設計図書等に対する質問回答(令和6年12月20日大型公告分)

令和6年12月20日大型公告分の案件について(お知らせ)

工事名	明石市役所新庁舎建設工事
-----	--------------

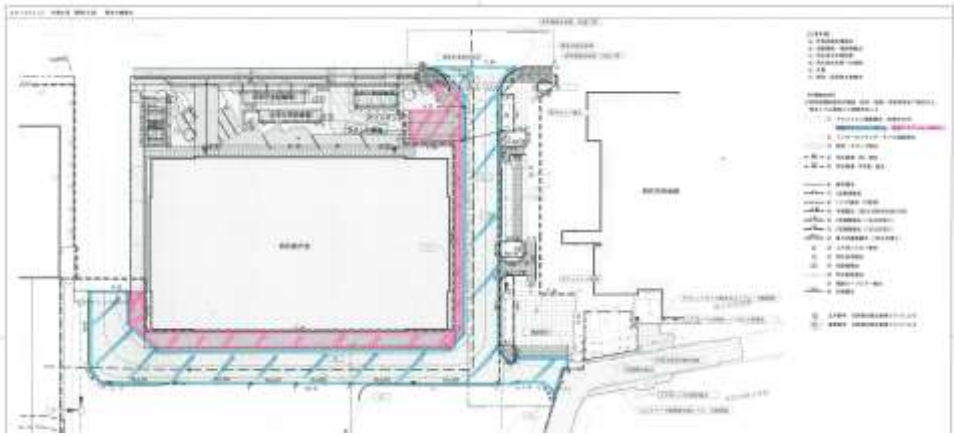
25.	6F 会議室兼議場倉庫で仕上表のブラインドボックス欄が摘要になっていませんが、天井伏図ではブラインドボックスがあり相違します。ブラインドボックスは必要と考えて宜しいでしょうか。御指示下さい。	A-20 A-28
回 答	貴見のとおりです。	
26.	仕上表 6F 会議室 LL3 のブラインドボックス欄が摘要になっており、備考欄にブラインドの記載がありますが、外部に面する部屋ではなく、天井伏図にもブラインドボックスの記載がないため、ブラインド及びブラインドボックスは不要と考えて宜しいでしょうか。御指示下さい。	A-20 A-28
回 答	貴見のとおりです。

明石市政策局 企画・調整室		明石市役所新庁舎建設工事				
≪代表設計者≫ 一級建築士 国土交通大臣登録 第270990号 南浦 琢磨	B	建築工事	A1 1:100	最終版	2024.3.25	
	70	基礎伏図 (車寄せ、バス停、優先駐車場1～2、乗客駐車場1～3)	A3 1:200	見稿版	2024.3.25	
≪構造一級建築士≫ 一級建築士 国土交通大臣登録 第291941号 構造一級建築士 国土交通大臣登録 第1142号 田中 智	安井建築設計事務所				最終契約版

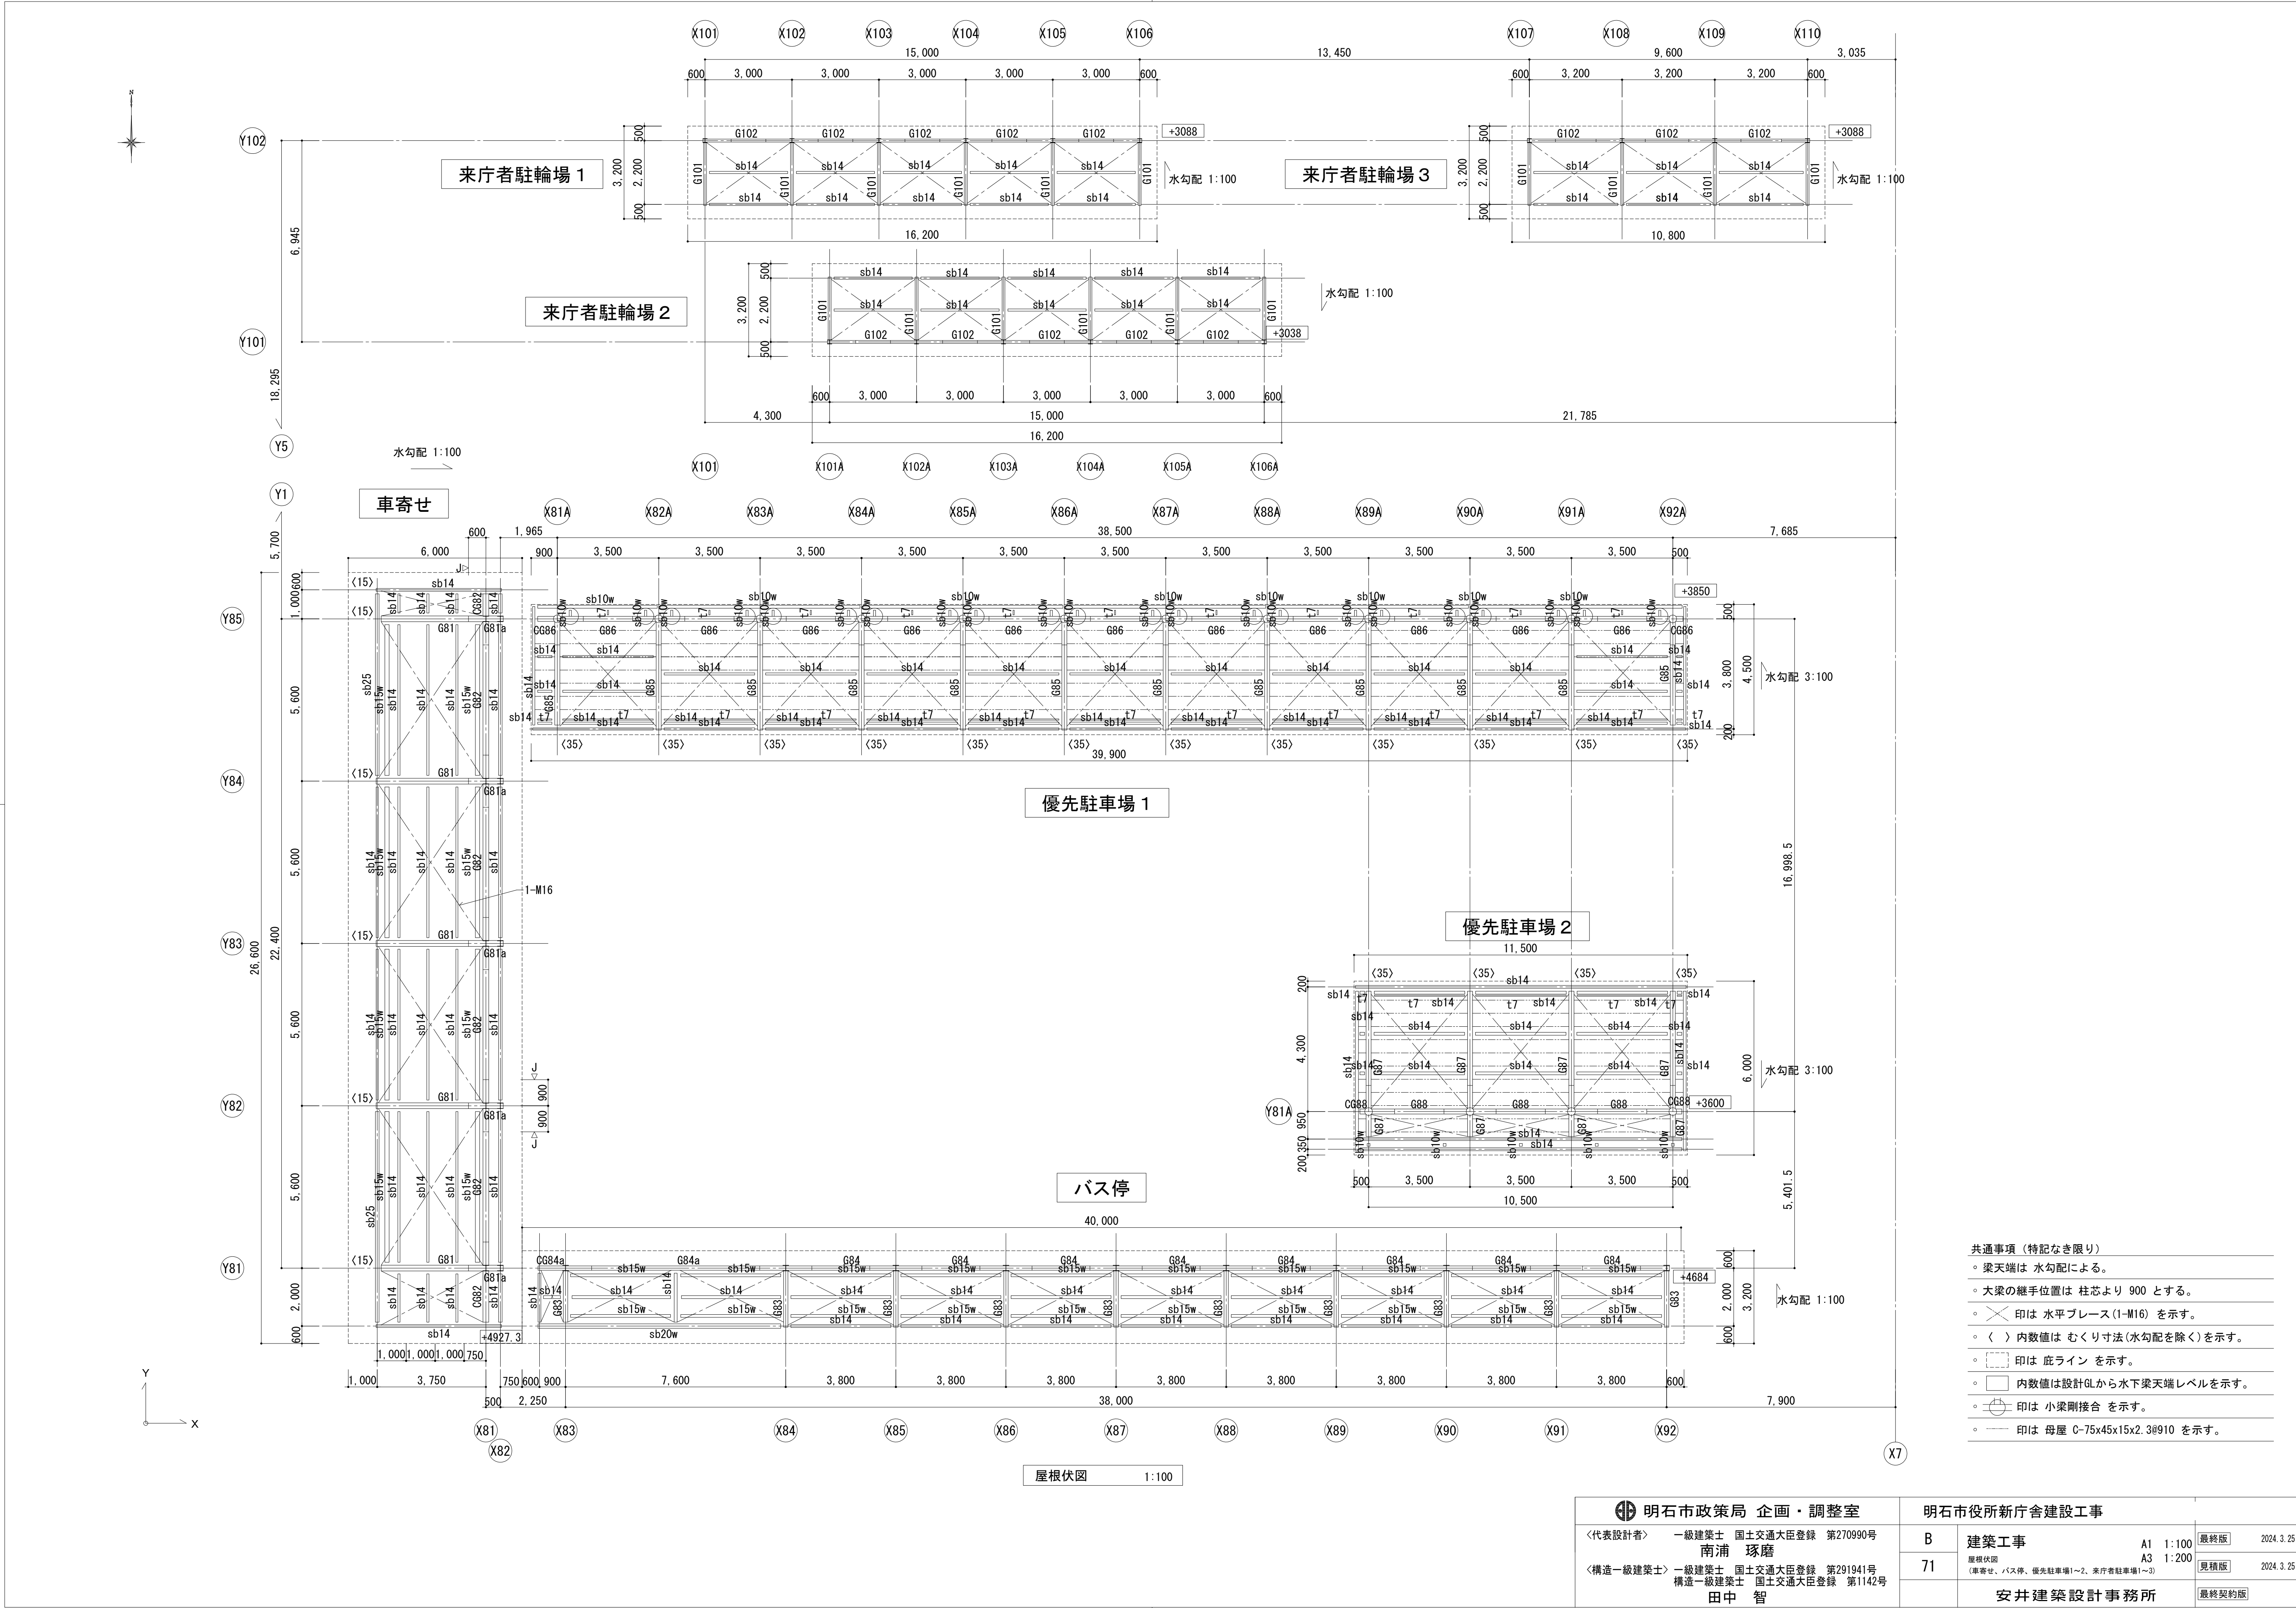
7.	図面表(2)に於いて、B-70～81が記載ありますが、設計図03(B構造)には当該図面がありません。B-77～81は別途工事分なので不要ですが、本工事である外部附属棟(車寄せ・バス停、優先駐車場1～2、来庁者駐車場1～3)の構造図B-70～76をご提示下さい。	GEN-02 B-70～76
回 答	B70～76については、別紙「追加図面」のとおりとしてください。
